**Demande d'installation classée pour la protection de l'environnement**  
**soumise à autorisation environnementale**  
**Projet de parc éolien Coat ar Bellegues**  
 présenté par la Société Parc éolien Coat ar Bellegues SAS  
 sur le territoire de la commune de Saint-Connan

**Enquête publique du 25 septembre 2023 au 25 octobre 2023**

## II – CONCLUSIONS MOTIVÉES ET AVIS

**Maryvonne MARTIN**  
 Commissaire enquêtrice

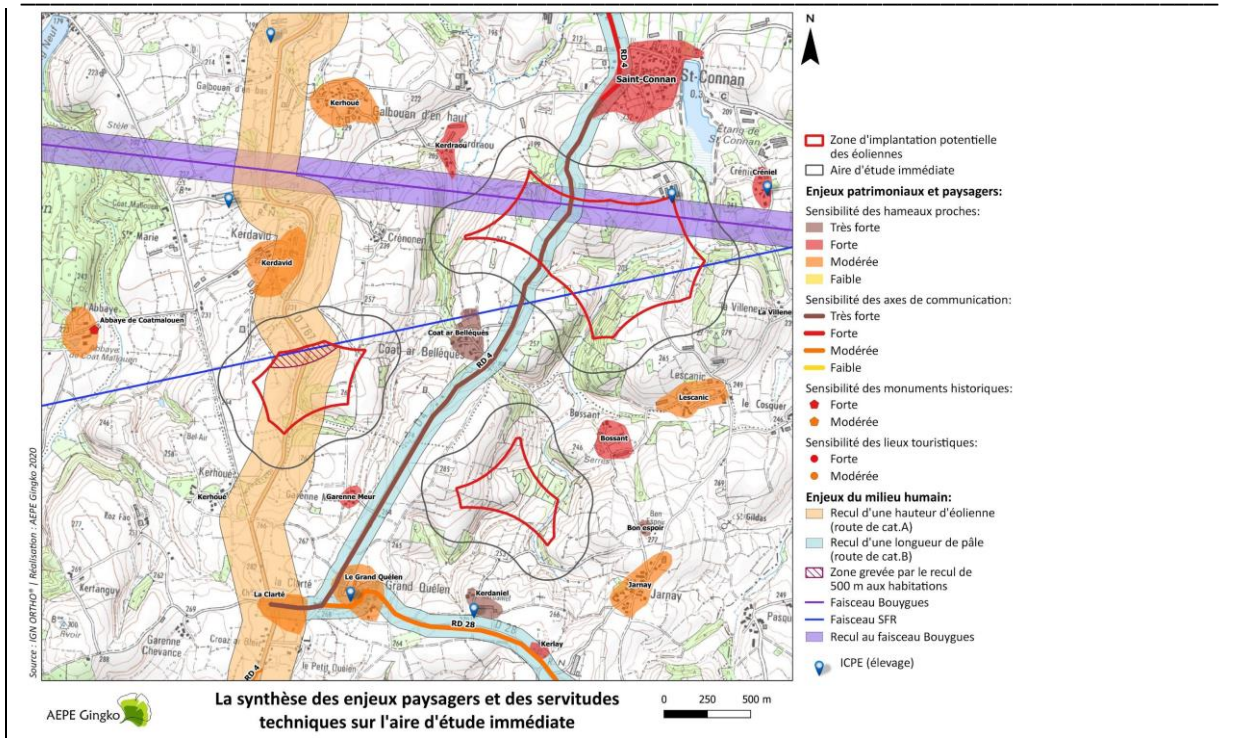
Le rapport de l’inspection des installations classées souligne dans son chapitre paysage ((pièce 12, page 8) que « *la composition du parc en deux parties distinctes offre une lecture discontinue de l’implantation. La lisibilité est mauvaise car elle montre un éclatement en 2 parties qui peut être interprétée comme du mitage et d’autre part parce que non linéaire, elle provoque des effets d’accumulation* ».

Je note que le projet comprend trois zones d’implantation potentielles et en retient deux. Lors de mes déplacements sur le site d’abbaye, j’ai compris qu’il y avait deux parcs, l’un composé de quatre éoliennes près du bourg de Saint-Connan et un deuxième composé de deux éoliennes plus à l’ouest, face à l’abbaye.

L’abandon de la ZIP 3 est motivé par l’impact fort sur des hameaux habités. Il y a de vraies raisons pour abandonner également la ZIP 2 et ne conserver que la ZIP 1. La ZIP 1 comprend 4 éoliennes et se présente comme un parc à elle seule.

La ZIP 2 semble être l’amorce d’une extension future qui rejoindrait ensuite en ligne l’éolienne E6.

De plus, les éoliennes E1 et E2 portent une atteinte très forte à un site remarquable qu’il convient de préserver (voir mes développements précédents, sur cette question des impacts sur le paysage et le patrimoine).

Source : Pièce 5 : résumé non technique de l'étude d'impact. P20/40

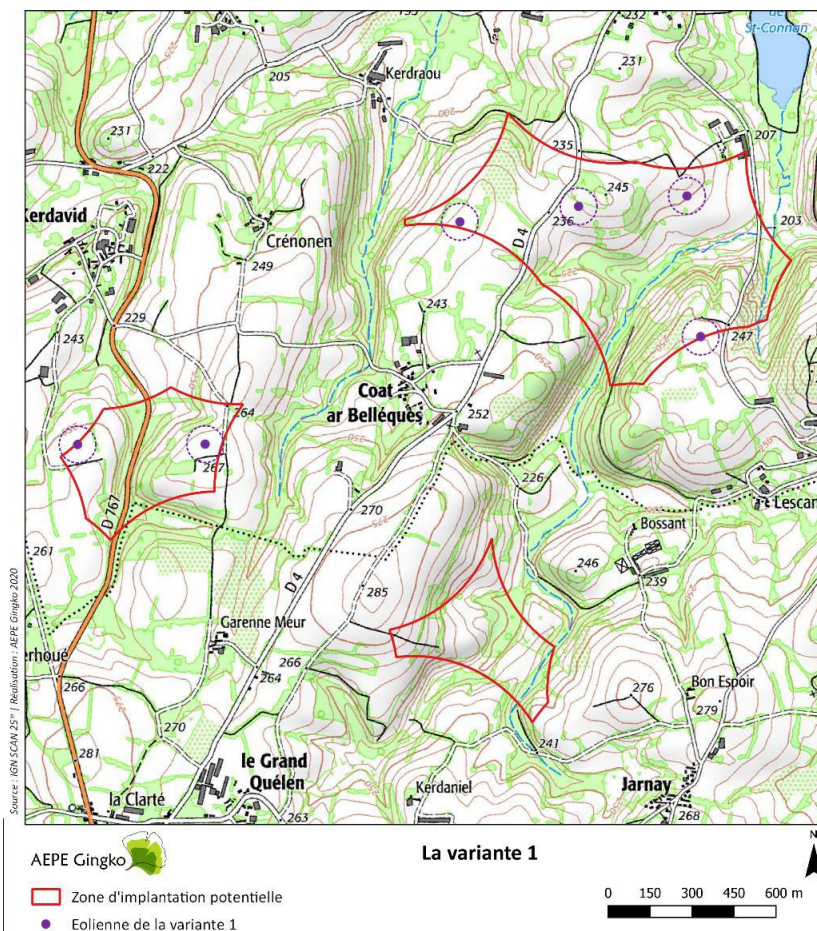
Les cartes suivantes extraites du résumé non technique et dont la première situe bien la localisation de l’abbaye par rapport aux éoliennes E1 et E2 de la ZIP 2 attestent de cette existence de deux parcs éoliens (ZIP 1 et ZIP 2) et de la proximité de l’abbaye qui figure sur peu de cartes du dossier.

On peut y découvrir également la situation de l’abbaye par rapport à la forêt de Coat Malouen, à la stèle édifiée à Goas Katell à la mémoire des patriotes morts au combat et à l’Étang Neuf. Il est dommage que cette carte ne comprenne pas les implantations potentielles des éoliennes. La seconde carte « variante 1 » les indique sans les 2 postes de livraison.

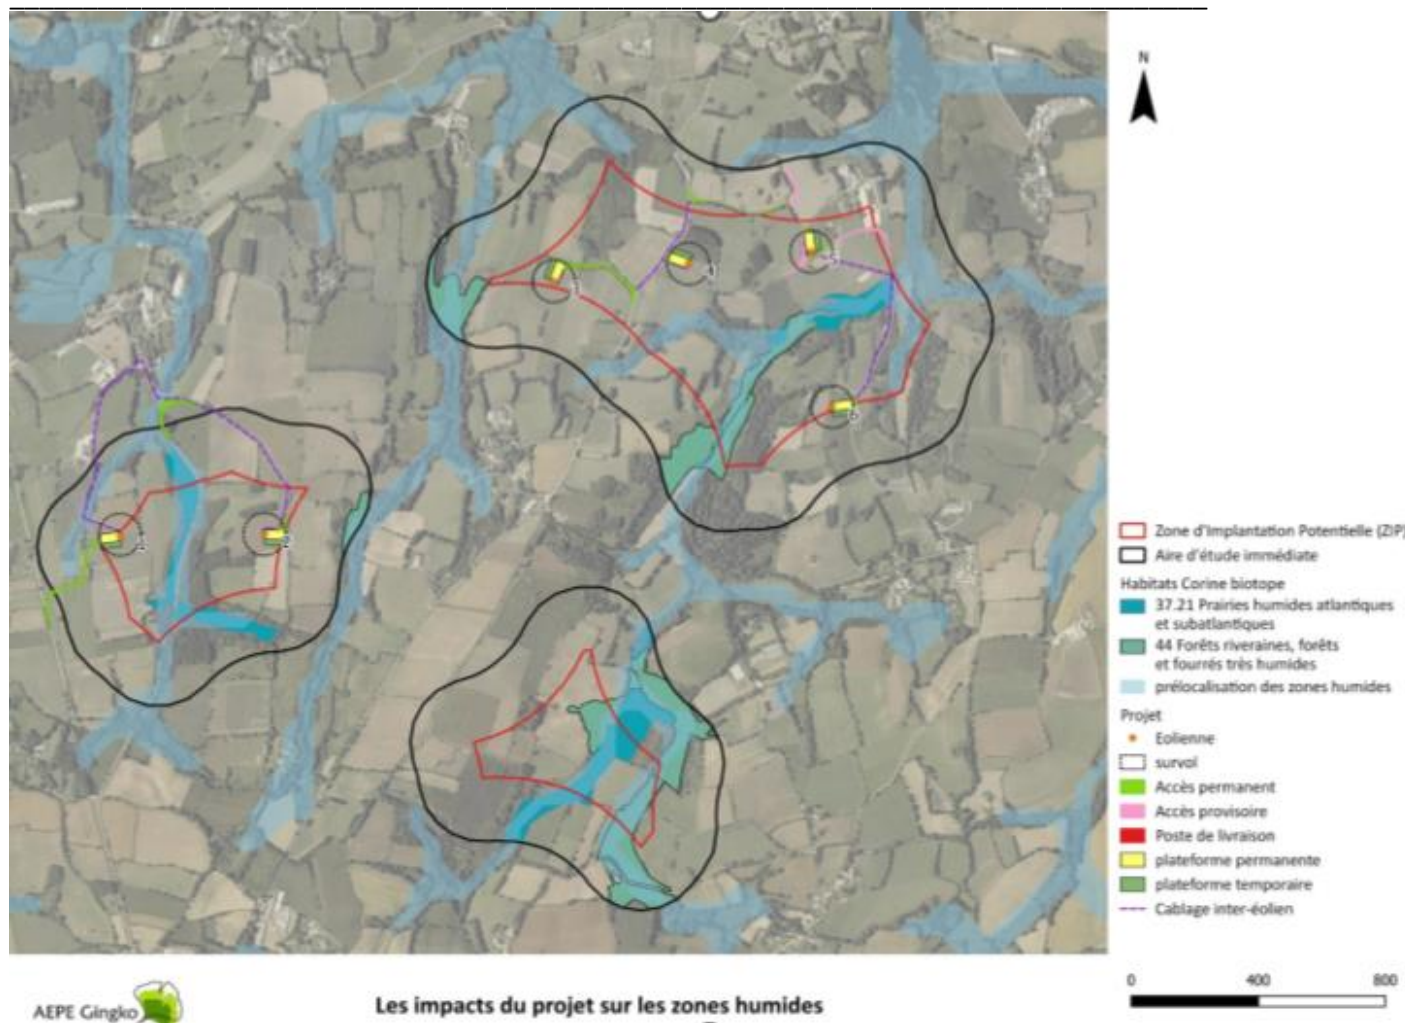
Je note que le porteur de projet ne répond pas à la question concernant les modalités de concertation des habitants des hameaux des communes de Kerpert et de Saint-Gilles-Pligeaux. Il est vrai que ces habitants ont déclaré ne pas avoir eu d’information sur le projet en amont. Seuls les élus ont reçu une lettre en 2020 et un résumé non technique, conformément aux prescriptions de la loi ASAP, fin décembre 2020 (attestations de remise en main propre en annexe 24 de la pièce 4b de l’étude d’impact p.71).

La proposition d’aménagements aux abords de l’abbaye pour compenser l’impact paysager très fort ne pourra pas être maintenue : signalétique inadaptée et pas d’acceptation des propriétaires ni de l’architecte des Bâtiments de France du département en charge du secteur qui devaient être consultés préalablement pour cet aménagement d’un monument historique.
